**Commission économique pour l'Europe**

## Groupe de travail des dispositions générales de sécurité

**Rapport du Groupe de travail des dispositions générales  
de sécurité sur sa 102<sup>e</sup> session (16-20 avril 2012)**

Figures 8c et 8d  
**Champ de vision étendu du côté passager**

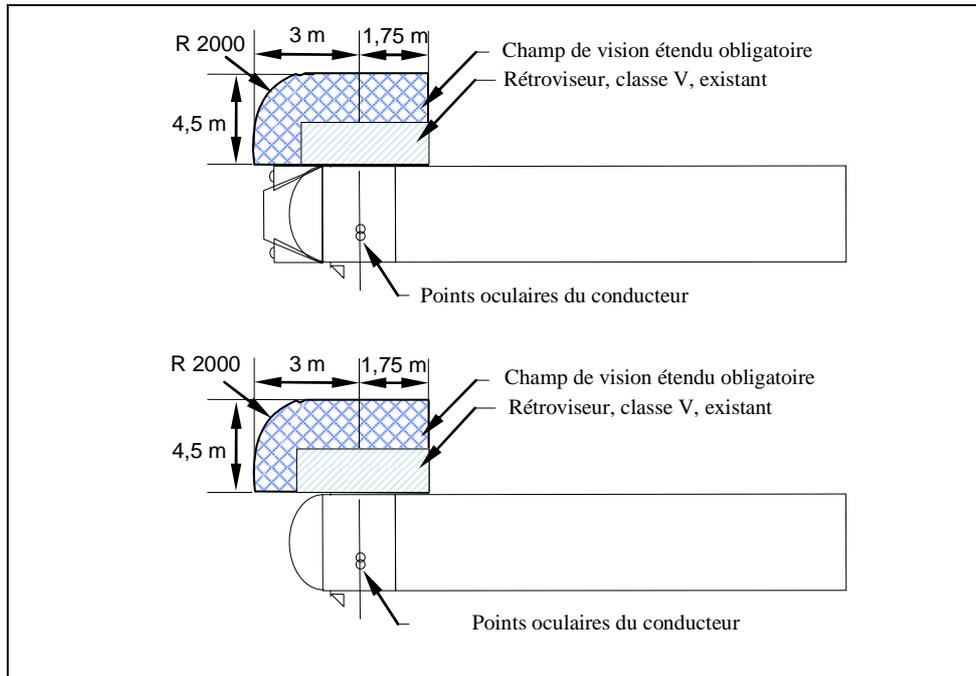
*Insérer les nouveaux paragraphes 15.2.4.5.6 à 15.2.4.5.13 suivants (y compris les nouvelles figures 8c et 8d):*

- «15.2.4.5.6 Du côté passager seulement, le champ de vision doit également être tel que le conducteur puisse voir, sur le côté du véhicule, une portion de route plane et horizontale se trouvant à l'extérieur du champ défini aux paragraphes 15.2.4.5.1 à 15.2.4.5.4, mais à l'intérieur de celui délimité par les plans verticaux suivants: le contour avant de ce champ de vision peut être arrondi selon un rayon de 2 m (voir les figures 8c et 8d):

- 15.2.4.5.7 Dans la direction transversale, le plan parallèle passant à 4,5 m en avant du plan mentionné au paragraphe 15.2.4.5.1.
- 15.2.4.5.8 À l'arrière, le plan parallèle au plan vertical passant par les points oculaires du conducteur et situé à 1,75 m en arrière de ce dernier plan.

- 15.2.4.5.9 À l'avant, le plan parallèle au plan vertical passant par les points oculaires du conducteur et situé à 3 m en avant de ce dernier plan. Ce champ de vision peut être partiellement fourni par un rétroviseur avant (classe VI)

- 15.2.4.5.10 Le champ de vision prescrit aux paragraphes 15.2.4.5.6 à 15.2.4.5.9 peut être obtenu partiellement grâce à un rétroviseur extérieur "grand angle" (classe IV) ou à une combinaison de rétroviseur d'accostage (classe V) et de rétroviseur frontal (classe VI).

- 15.2.4.5.11 La zone prescrite aux paragraphes 15.2.4.5.6 à 15.2.4.5.9 peut aussi être vue grâce à une combinaison de systèmes de vision directe et de vision indirecte.

- 15.2.4.5.12 Les paragraphes 15.2.4.5.6 à 15.2.4.5.9 ne s'appliquent pas à un véhicule dont aucune partie du rétroviseur ou de son boîtier n'est située à moins de 2,4 m du sol, quelle que soit sa position après ajustement.

- 15.2.4.5.13 Les paragraphes 15.2.4.5.6 à 15.2.4.5.9 ne s'appliquent pas à un véhicule des catégories M<sub>2</sub> ou M<sub>3</sub>.

Figure 2

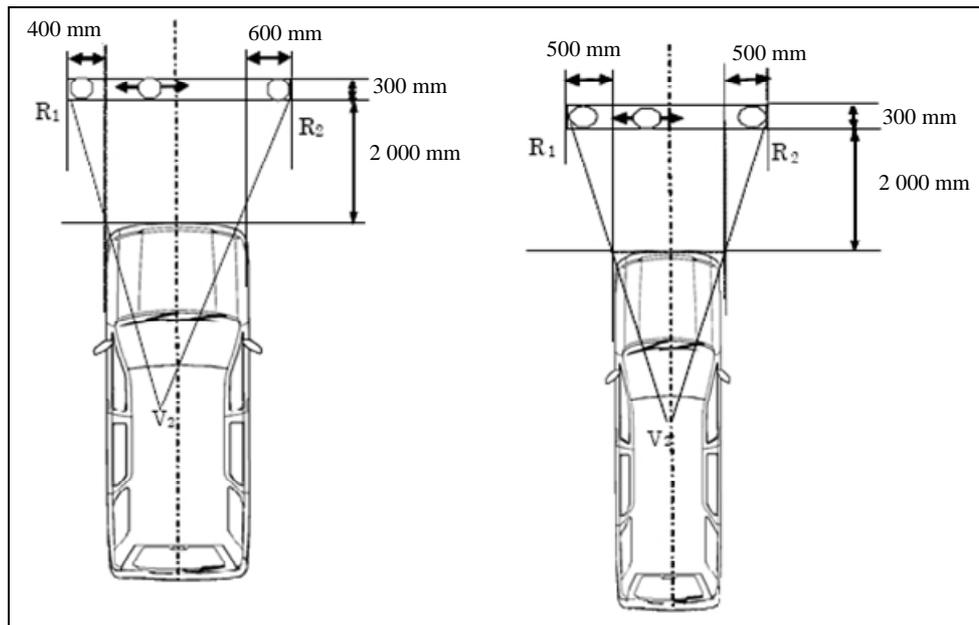
Un objet cylindrique d'une hauteur de 1 200 mm et d'un diamètre de 300 mm, se trouvant dans l'espace délimité par un plan vertical situé à 2 000 mm devant le véhicule, un plan vertical situé à 2 300 mm devant le véhicule, un plan vertical situé à 400 mm du véhicule du côté conducteur et un plan vertical situé à 600 mm du côté opposé du véhicule doit être au moins partiellement visible vu du point V2 (voir fig. 1), quel que soit l'emplacement de l'objet à l'intérieur de cet espace, à moins qu'il ne soit pas visible en raison d'un ou plusieurs angles morts créés par les montants avant, les essuie-glaces ou le volant.

Si le siège du conducteur se trouve dans la position de conduite en place centrale du véhicule, l'objet cylindrique d'une hauteur de 1 200 mm doit se trouver dans l'espace délimité par un plan vertical situé à 2 000 mm devant le véhicule, un plan vertical situé à 2 300 mm devant le véhicule et un plan vertical situé à 500 mm de chaque côté du véhicule (voir fig. 2).
